ACLARACIONES SOBRE EL PROCESO

LICITACIÓN PÚBLICA N° 104/2015

“PROVISIÓN DE MATERIALES DE FERRETERÍA, ELEMENTOS PASIVOS Y CABLE DE FIBRA ÓPTICA PARA EXPANSIÓN RED FTTX – GPON”

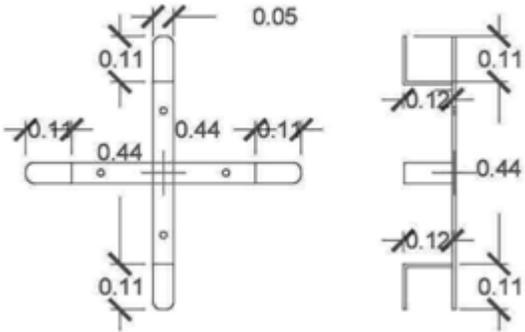
7. ANEXO B, Ítem 4.1, Cláusula 15. “Kit de conectorización de cables de acometida”: Peladora de cable de fibra óptica Drop Fig.8 rectangular	La empresa oferente deberá presentar especificaciones técnicas y demás datos de acuerdo a la herramienta ofertada.

TEMAS TRATADOS	ACLARACIÓN/ MODIFICACIÓN
<p>¿Por favor si se puede explicar mayores detalles de la herramienta mencionada, adicionalmente por favor incluir algunas fotografías y marcas aceptadas del ítem solicitado?</p>	
<p>8. Ítem 4.1, Cláusula 19. "Entrega del material y verificación de cumplimiento de Especificaciones Técnicas": El oferente adjudicado deberá realizar la entrega del material de acuerdo a las cantidades establecidas en la tabla 2, y deberá hacerlo por KIT/CAJA vale decir que un KIT COMPLETO ya sea ACOMETIDA VIVIENDA, ACOMETIDA EDIFICIO, LIMPIEZA o CONECTORIZACIÓN debe venir en una CAJA independiente con todos sus accesorios. ¿En el caso del Kit para Edificio se cuentan con varios elementos entre estos: El Gabinete de Sótano, Fibra Vertical, Fibra Drop y otros, y algunos de estos son de un tamaño considerable debido a las cantidades, de tal forma que será muy difícil contener todos estos elementos en una sola caja. De tal forma que para el Kit de Edificios se pueda aceptar la entrega en diferentes cajas pero si con el debido etiquetado para su identificación correspondiente del Kit.</p>	<p>Se aceptara para el caso de kit de acometida a edificio que los elementos provistos vengan en diferentes cajas debidamente identificados.</p>
